改善箇所説明図

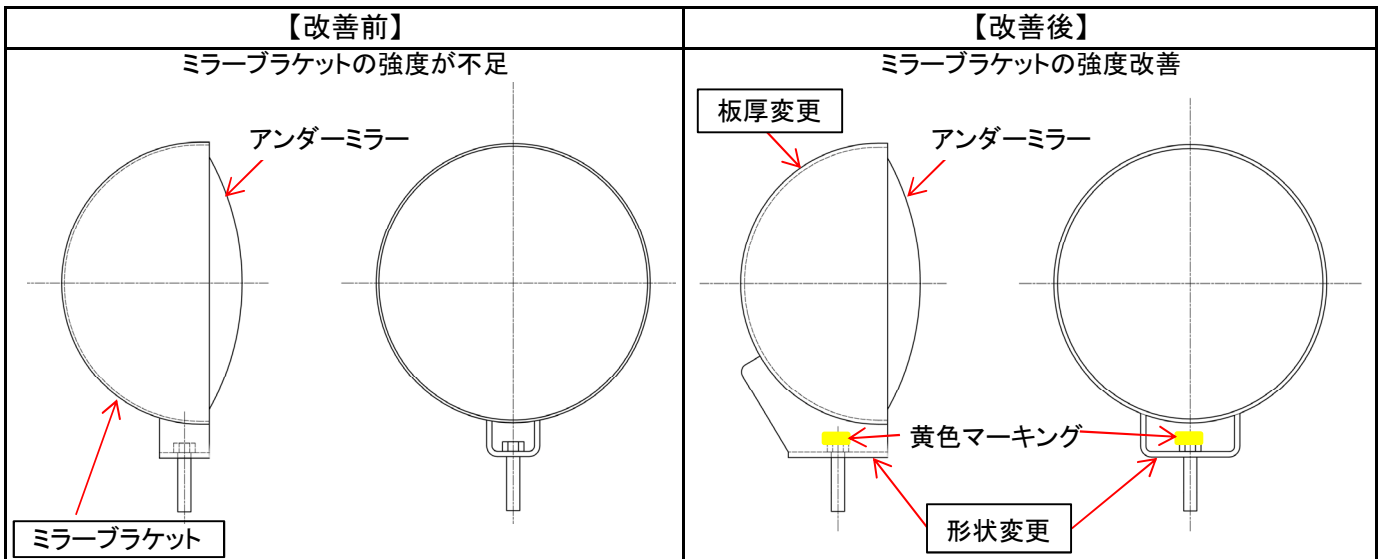
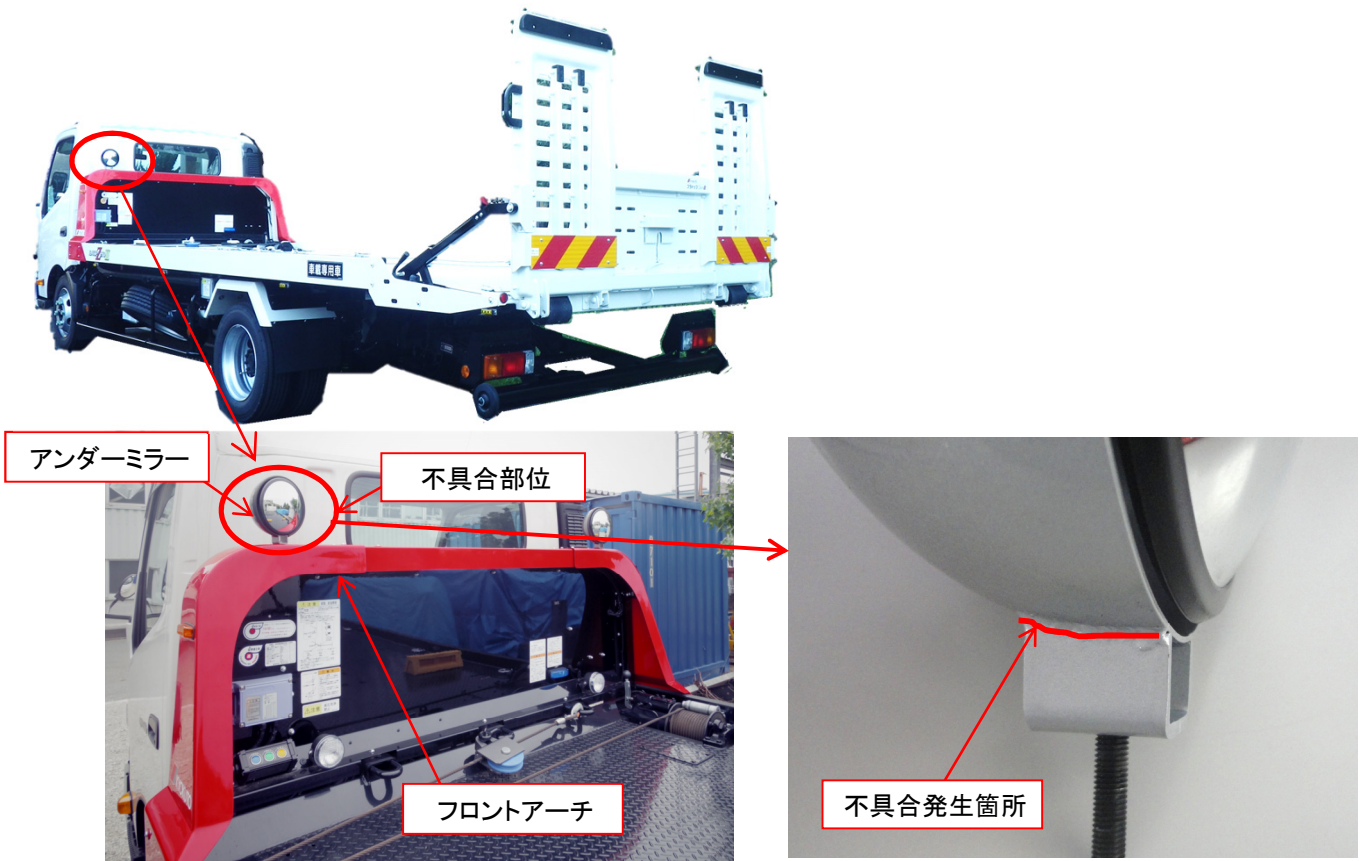
不具合の内容

車両運搬車の車両積み込み作業用アンダーミラーにおいて、ミラーブラケットの形状が不適切なため、走行時の振動等により溶接部に亀裂が生じることがある。そのため、そのままの状態で使用を続けると、亀裂が進行し、最悪の場合、走行中に当該ミラーが脱落して他の交通を妨げるおそれがある。

全車両、ミラーブラケットを対策品に交換する。

ミラーブラケット取り付けボルト頭部に黄色の識別マーキングを行う。
